## お詫びと訂正

本誌第98号7ページのStep2「リモコンボタンの確認」に、誤りがございました。訂正してお詫び申し上げます。

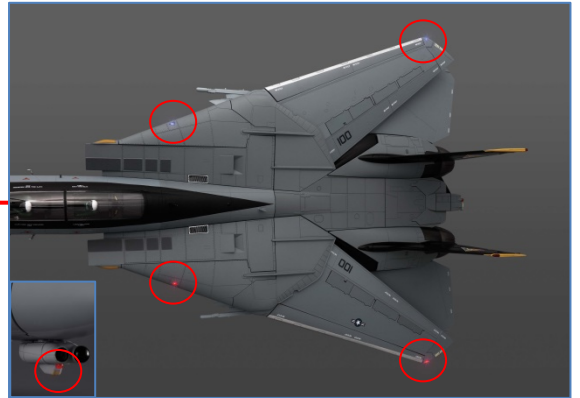
### ●誤

- ① 「Normal/Daytime Light」ボタンによる点灯箇所
- ② 「Nighttime Light」ボタンによる点灯箇所

### ●正

①「Normal/Daytime Light」/ONの場合

②「Nighttime light」/ONの場合

①②どちらもONの場合
